VYSVĚTLENÍ ZADÁVACÍ DOKUMENTACE Č. 3

| 1.1. Název veřejné zakázky: | Zvýšení kvality návazné péče v Masarykově městské nemocnici v Jilemnici |
| 1.2. Evidenční číslo veřejné zakázky: | 5012 |
| Název: | MMN a.s. |

Obrázek (1)

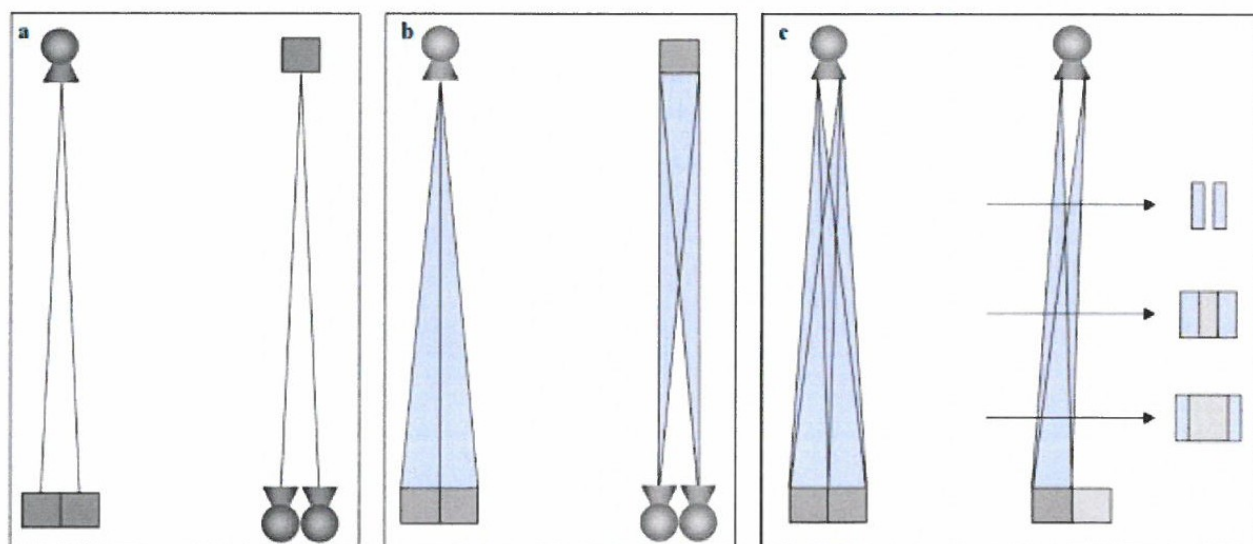
Bude zadavatel akceptovat nápravu eliminace v kategorii CT akceptací požadavku na multidetektorový CT přístroj snímající 64 paralelních detektorových řad s technologií konjugované Cone-Beam zpětné projekce umožňující získat 128 unikátních řezů na jednu rotaci 360°?

Jak uvádí studie [2], technologii rozmítaného ohniska nelze považovat za totožnou ve srovnání s detektorem o dvojnásobných fyzických řadách, popis a vizualizaci tohoto řešení uvádí obrázek (1):

Šíře detektoru je určující parametr pro objemové skenování, zatímco použití kmitajícího (taktéž nazývaného rozmítaného) ohniska (Flying Focal Spot, zFFS) zvyšuje vzorkování v ose Z, což má vliv na redukci aliasingu vyskytujícího se u skenování tenkých vstev a zlepšuje prostorové rozlišení, ovšem za cenu zvýšeného šumu [1]. Jak uvádí studie [2], technologii kmitavého ohniska nelze považovat za totožnou ve srovnání s detektorem o násobných fyzických řadách, jak dokládá obrázek (1):

Obrázek (1) a až c převzato z [2]: Princip rozmítaného ohniska (zFFS). Počet projekcí lze zdvojnásobit, jsou-li použity dva detektorové elementy nebo dvě ohniska: středy trajektorií rtg svazků dopadajících z rentgenky na dva detektorové elementy jsou shodné s trajektorií paprsků dopadajících ze dvou pozic rentgenky (nebo ohnisek) na jeden detektorový element (a). Pokud uvažujeme střed trajektorie a šířku paprsku, je zřejmé, že vzorkovací data nejsou identická. Zatímco paprsky se nepřekrývají v případě dvou detektorových řad, v případě dvou ohnisek se paprsky překrývají v různé míře (b). Ve středu skenovacího pole je 50% překrytí mezi paprsky (c). Na periferii skenovacího pole vznikají mezery mezi dvěma paprsky v blízkosti rentgenky, zatímco k vyššímu překrytí paprsků dochází v blízkosti detektoru.
